原管発官 R2 第 61 号
令和 2 年 5 月 25 日

福島第二原子力発電所原子炉施設保安規定変更認可申請書の補正について

福島第二原子力発電所原子炉施設保安規定変更認可申請書の別添を以下のとおり補正する。

福島第二原子力発電所 原子炉施設保安規定変更比較表

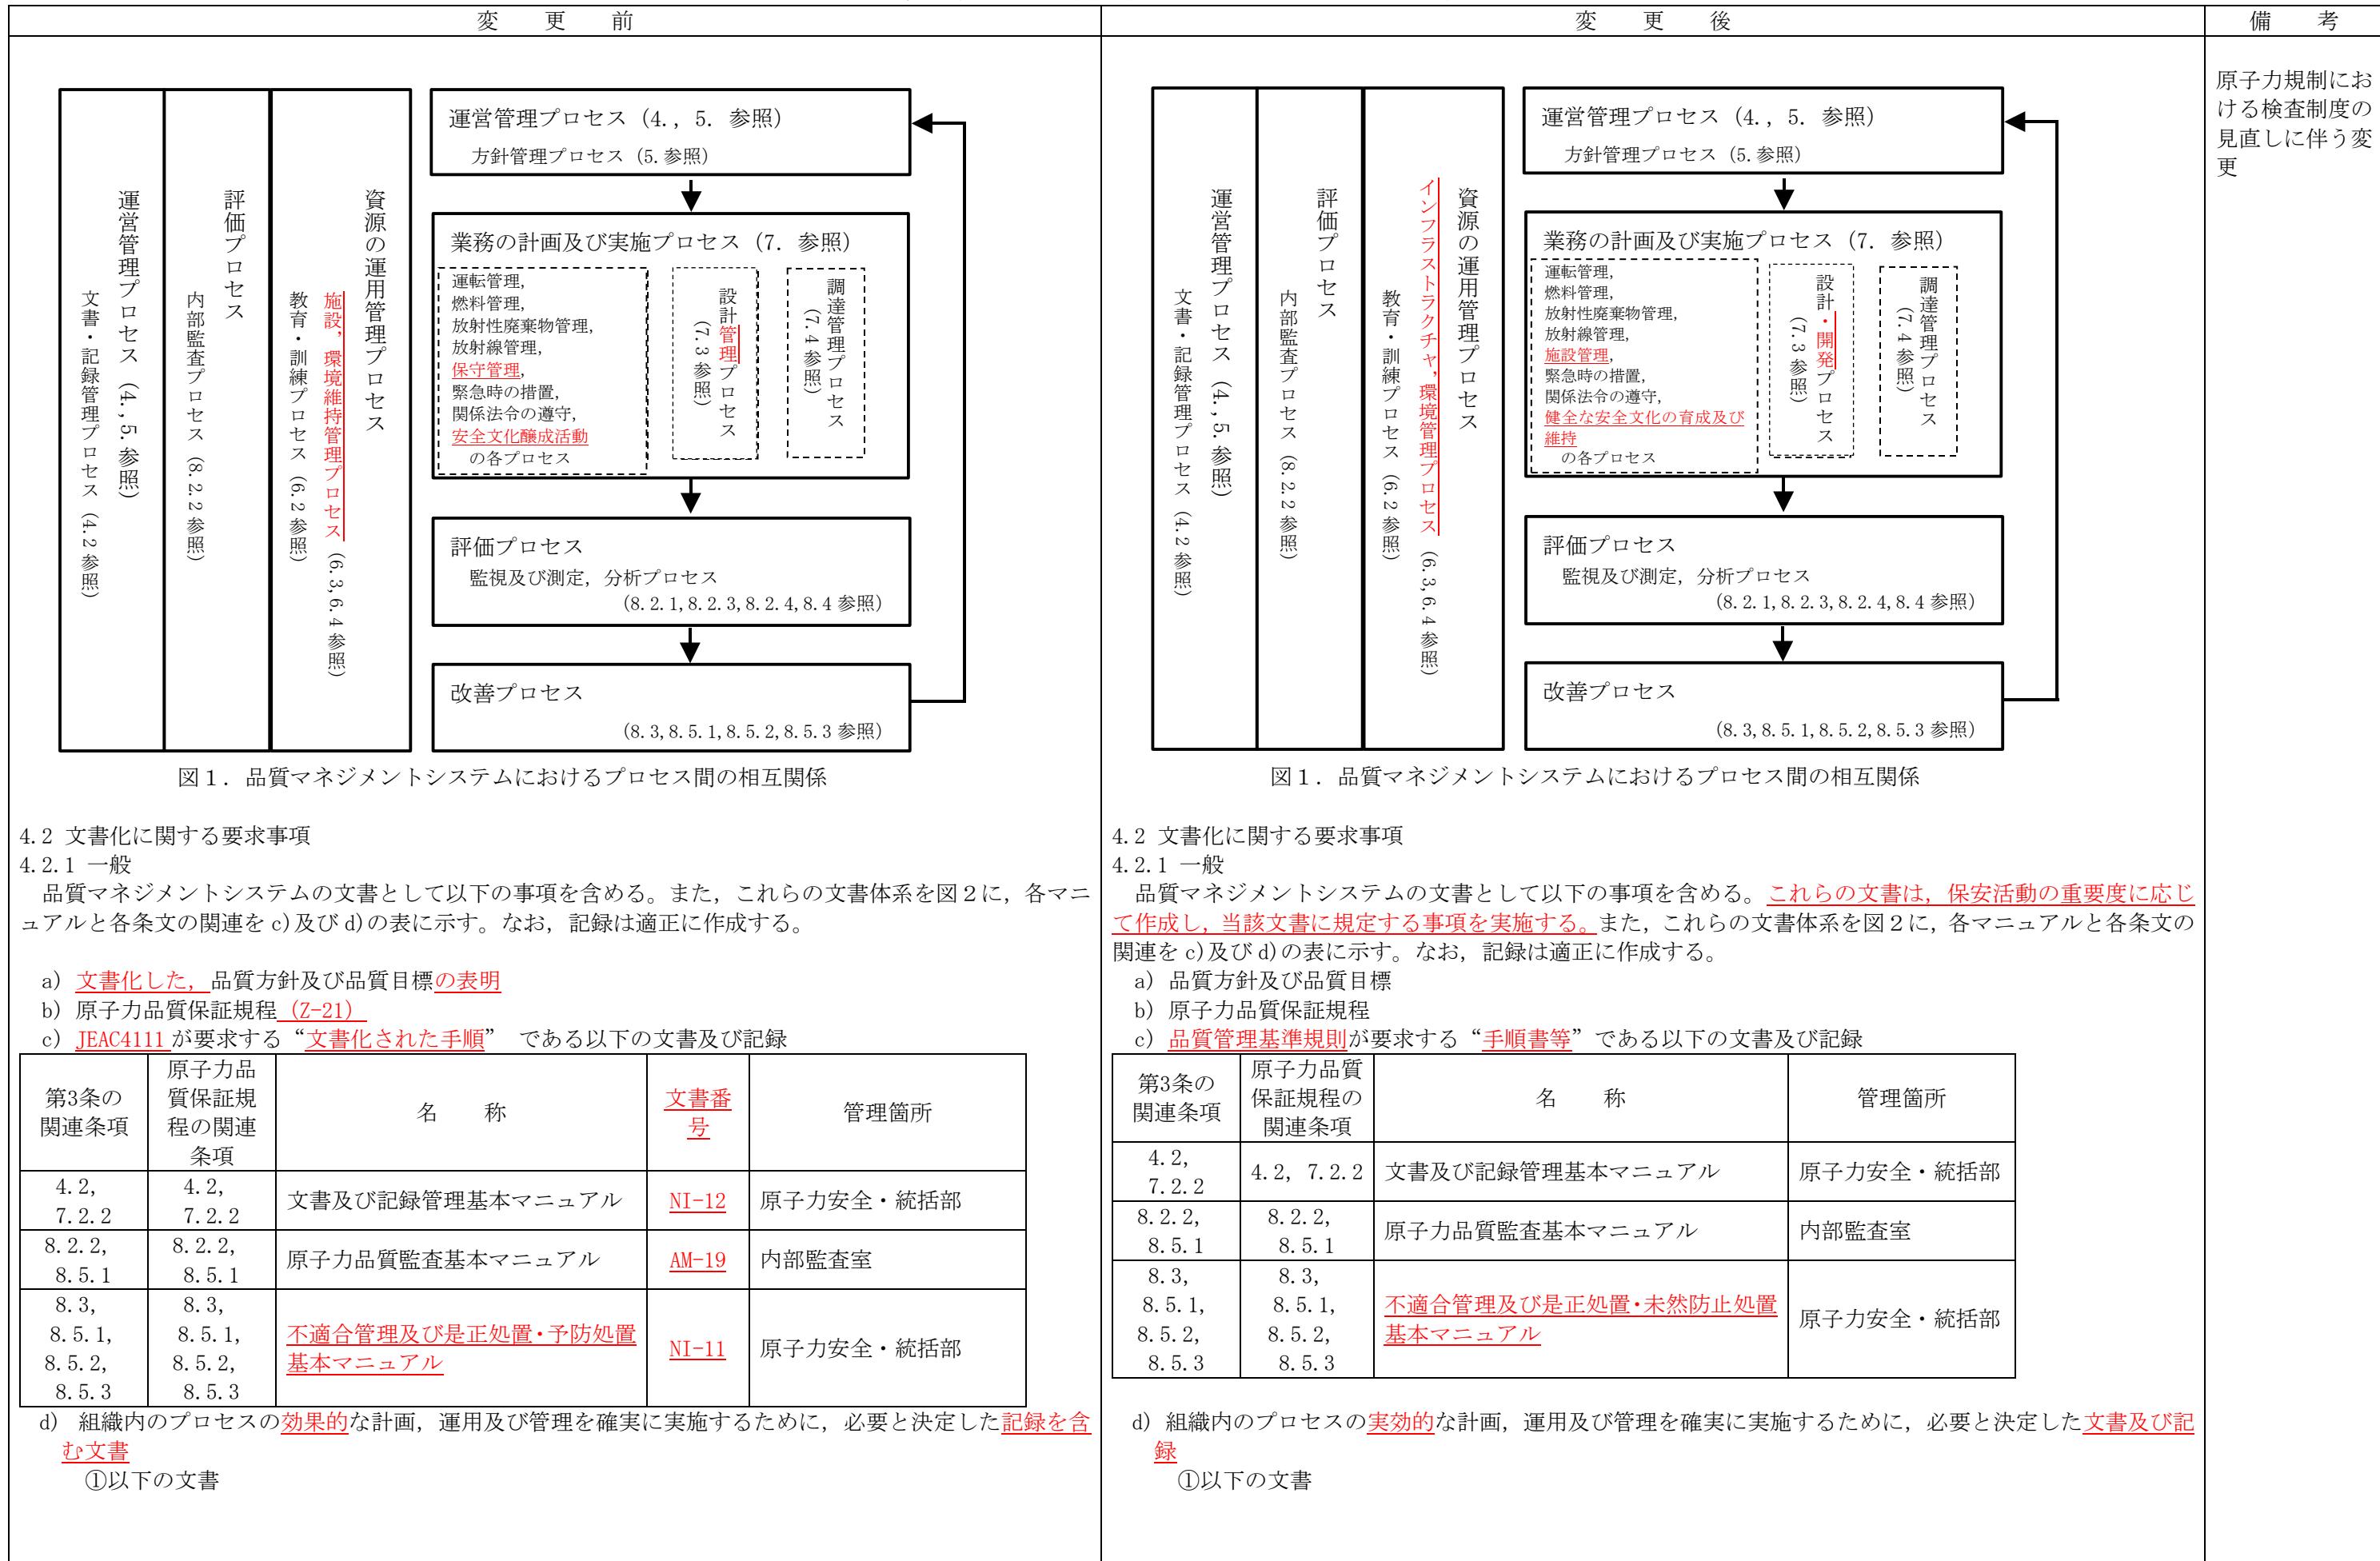
変更前	変更後	備考
<p style="text-align: center;">第1章 総則</p> <p>(中略)</p> <p>(関係法令及び保安規定の遵守) 第2条の2</p> <p>(中略)</p> <p>2. 原子力・立地本部長及び内部監査室長は、関係法令及び保安規定の遵守が確実に行われるようするため、「<u>NI-Z09-1 法令等の遵守及び安全文化の醸成に係る活動の手引き</u>」を定め、これに基づき次の事項を実施する。</p> <p>(中略)</p> <p><u>(安全文化の醸成)</u></p> <p><u>第2条の3</u></p> <p>社長は、第2条に係る保安活動を実施するにあたり、安全を最優先にするため、安全文化醸成の基本方針を定めるとともに、必要に応じて基本方針の見直しを行う。</p> <p>2. 原子力・立地本部長及び内部監査室長は、安全文化を醸成するため、「<u>NI-Z09-1 法令等の遵守及び安全文化の醸成に係る活動の手引き</u>」を定め、これに基づき次の事項を実施する。</p> <p>(1) 第1項の基本方針に基づき、安全文化の醸成のための活動計画を年度毎に策定する。</p> <p>(2) 第3項の安全文化の醸成のための活動状況を評価し、その結果を社長に報告し、必要に応じて指示を受ける。</p> <p>(3) (2)の活動状況の評価結果及び指示を、安全文化の醸成のための活動計画に反映する。</p> <p>3. 第4条の組織は、第2項(1)の活動計画に基づき、安全文化の醸成のための活動を実施する。</p>	<p style="text-align: center;">第1章 総則</p> <p>(中略)</p> <p>(関係法令及び保安規定の遵守) 第2条の2</p> <p>(中略)</p> <p>2. 原子力・立地本部長及び内部監査室長は、関係法令及び保安規定の遵守が確実に行われるようするため、「<u>法令等の遵守に係る活動基本マニュアル</u>」を定め、これに基づき次の事項を実施する。</p> <p>(中略)</p> <p><u>(削除)</u></p>	原子力規制における検査制度の見直しに伴う変更
